DICTAMEN DE SEGURIDAD ESTRUCTURAL

Expediente:	UMF 160
Nombre del Evaluador Técnico:		ING JAIME SOLIS CORTES	
No. Registro:	495	Fecha:	9 de octubre de 2017
1. UBICACIÓN Y DESCRIPCIÓN DE LA EDIFICACIÓN			
Zonificación propuesta de la ciudad para efectuar la evaluación			
Dirección	AV. TLÁHUAC 4687		
Colonia	EL VERGEL	Delegación	IZTAPALAPA
C.P.	09880	Entre calles/Referencia	
Coordenadas Geográficas			
Persona contactada	ING DIEGO ESNAURRIZAR	Teléfono	5514957262
USO DEL INMUEBLE			
Casa habitación	<input type="checkbox"/>	Departamentos	<input type="checkbox"/>
Oficinas Públicas	<input type="checkbox"/>	Oficinas Privadas	<input type="checkbox"/>
Estacionamiento	<input type="checkbox"/>	Bodegas	<input type="checkbox"/>
Recreativo	<input type="checkbox"/>	Centro de Reunión	<input type="checkbox"/>
		Comercios	<input type="checkbox"/>
		Industrias	<input type="checkbox"/>
		Educación	<input type="checkbox"/>
		Otro: SALUD	<input type="checkbox"/>

INSTITUTO MEXICANO DEL SEGURO SOCIAL
UNIDAD DE MEDICINA FAMILIAR No 160
DR. LAURA ELISA GALARCEP MEDINA
DIRECTOR DE LA UNIDAD
AV. TLÁHUAC No. 4687 COL. EL VERGEL
DEL. IZTAPALAPA, C. P. 09880
CIUDAD DE MÉXICO

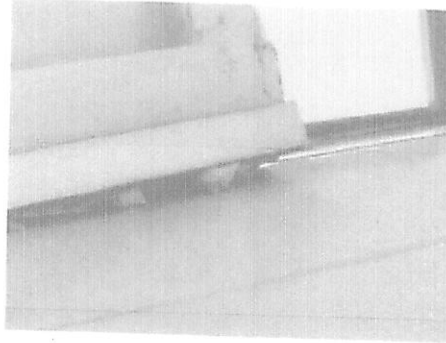
Pequeña fisura casi imperceptible de acabado aplanado tipo piedra.
